國立勤益科技大學

111學年度第1學期第二次校務發展委員會會議紀錄

案 由：有關臺中市政府辦理「太平區坪林地區整體發展規劃案」事涉本校權管土地案，提請討論。

「台中市太平區坪林地區整體發展規劃案」

公有地停車場規劃：2.勤益科大新校門旁

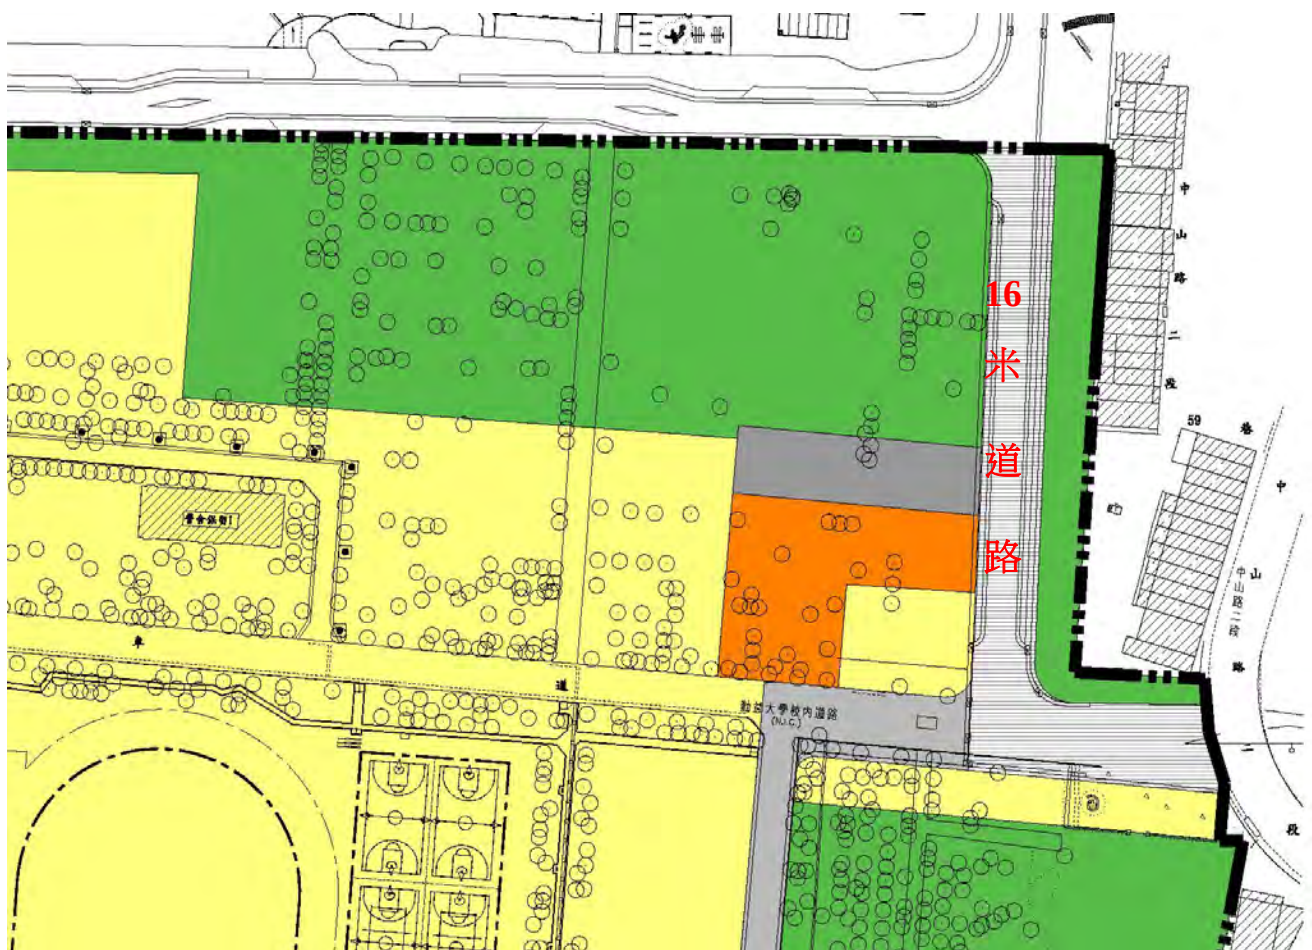
- 一、依據臺中市政府都市發展局 111 年 11 月 2 日中市都計字第 1110240918 號函辦理。
- 二、本案涉及本校權管土地部份，茲分別說明如下：
- (一)項次一「公有地停車場規劃」2.勤益科大新校門旁：擬於本校大門南側規畫停車場預定地(面積約 0.22 公頃)乙節，因本案規劃停車場用地(部分勤益段 13 地號及部分吉祥段 97-5、97-22、97-23、97-24 地號土地)刻正興建即將完工之本校校名碑，且該用地大部分為國土保安用地，將使本校國土保安用地變少而違反環評規定。此規劃影響本校大門景觀甚鉅，建議取消或修改本項規劃。
- (二)項次四「道路系統規劃」3.坪林森林公園與勤益科大東側：擬將本校新校區東北側既有 16 公尺道路變更為 20 公尺道路預定地乙節，本校大門通往坪林森林公園道路用地原為 16 公尺，規劃拓寬為 20 公尺，因道路拓寬後將使本校國土保安用地變少而違反環評規定，建議維持既有 16 公尺道路。
- (三)項次五「學校用地規劃」3.勤益科大(公園、兒、道路用地)：擬將本校(位於戶政事務所南側)土地規劃為公園及道路預定地乙節，勤益科大運動公園劃設為公園用地、兒童遊樂場及 8 公尺計畫道路部分，將會吸引更多民眾聚集，考量周邊停車空間較為不足，建議該預定地也一併規劃增列停車場用地。
- 三、依據 111 年 11 月 29 日召開本校 111 學年度第 1 學期第二次校園規劃小組會議，決議本提案續提校務發展委員會審議。
- 四、如蒙通過，依說明事項函復臺中市政府都市發展局。
- 決 議：考量本校用地需求，歉難同意案涉規劃內容。**
- 一、項次一「公有地停車場規劃」：取消。
- 二、項次四「道路系統規劃」：維持既有 16 公尺道路。
- 三、項次五「學校用地規劃」：維持既有運動設施，以維本校師生權益。

項次	議題	涉及機關(單位)	公設劃設及圖資需求	勤益科大建議事項
一	公有地停車場規劃	財政部國有財產局、國立勤益科技大學、臺中市政府交通局	建議將本市太平區吉祥段440-2地號等3筆土地(中山市場旁)；勤益段13地號(部分)、吉祥段97-5地號(部分)等4筆土地(勤益科大新校門旁)；麗園段462地號等4筆土地(光華及光明里活動中心旁)劃設為停車場用地	本案規劃停車場用地(部分勤益段13地號及部分吉祥段97-5、97-22、97-23、97-24地號土地)刻正興建即將完工之本校校名碑，且該用地大部分為國土保安用地，將使本校國土保安用地變少而違反環評規定。此規劃影響本校大門景觀甚鉅，建議取消或修改本項規劃。
四	道路系統規劃	財政部國有財產署、國防部軍備局、臺中市政府建設局、臺中市政府文化局、國立勤益科技大學	為改善當地交通路網，建議劃設20公尺東西向及南北向計畫道路，惠請相關權管機關(單位)表示意見。	本校大門通往坪林森林公園道路用地原為16公尺，規劃拓寬為20公尺，因道路拓寬後將使本校國土保安用地變少而違反環評規定，建議維持既有16公尺道路。
五	學校用地規劃	臺中市政府教育局、臺中市太平區中華國民小學、臺中市太平區坪林國小、臺中市立太平國民中學、國立勤益科技大學	建議依現況使用劃設文小、用地、文中小用地，另太平國中為利校區完整規劃，請提供是否有徵收坪林段2地號等3筆土地(部分)之或其它校舍開發計畫。 勤益科大運動公園建議依現況劃設為公園用地、兒童遊樂場及8公尺計畫道路。 勤益科大建議劃設文大用地，並將部分土地規劃為20公尺道路用地(同道路系統規劃)。	勤益科大運動公園劃設為公園用地、兒童遊樂場及8公尺計畫道路部分，將會吸引更多民眾聚集，考量周邊停車空間較為不足，建議該預定地也一併規劃增列停車場用地。

學校用地規劃：3.勤益科大 | 公園、兒、道路用地

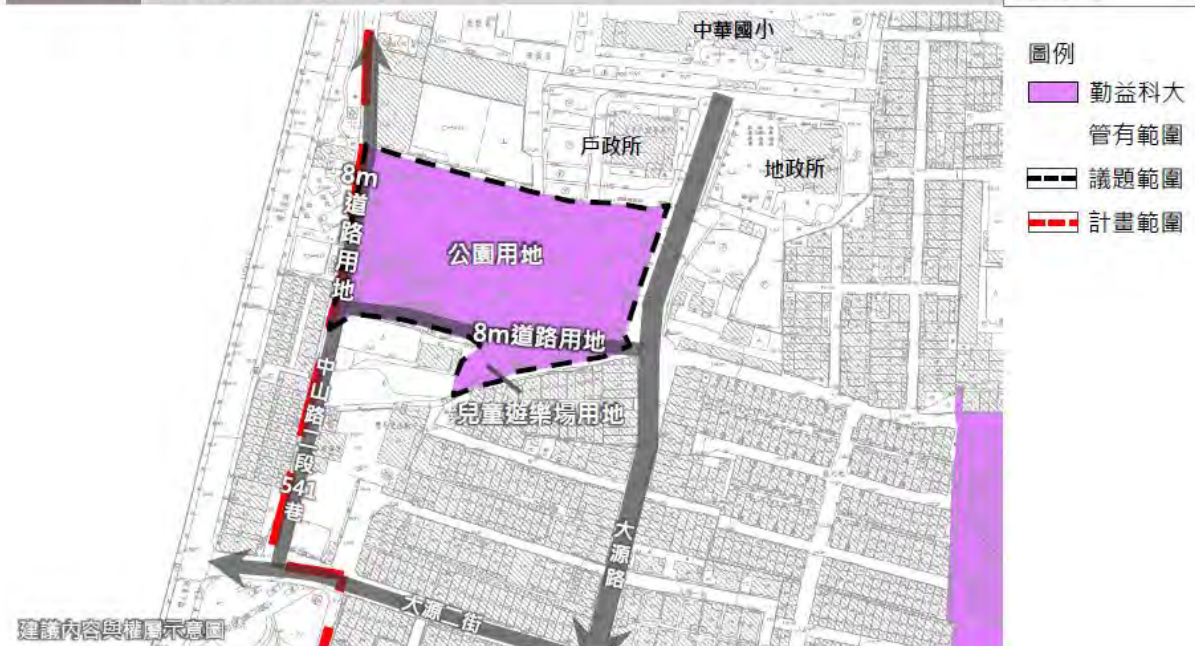
- 一、提案1為有關藝術中心展場空間管理單位變更追認案，全案照案通過。
- 二、提案2為臺中市政府辦理「太平區坪林地區整體發展規劃」案，會議審議結果：
 - (一)公用停車場規劃，建議取消或修改本項規劃。
 - (二)本校通往坪林森林公園道路建議維持既有16公尺道路。
 - (三)本校運動公園依現況規劃為公園用地、兒童遊樂場及8公尺計畫道路，建議修改計畫。
- 三、提案2請提案單位續提校務發展委員會審議。
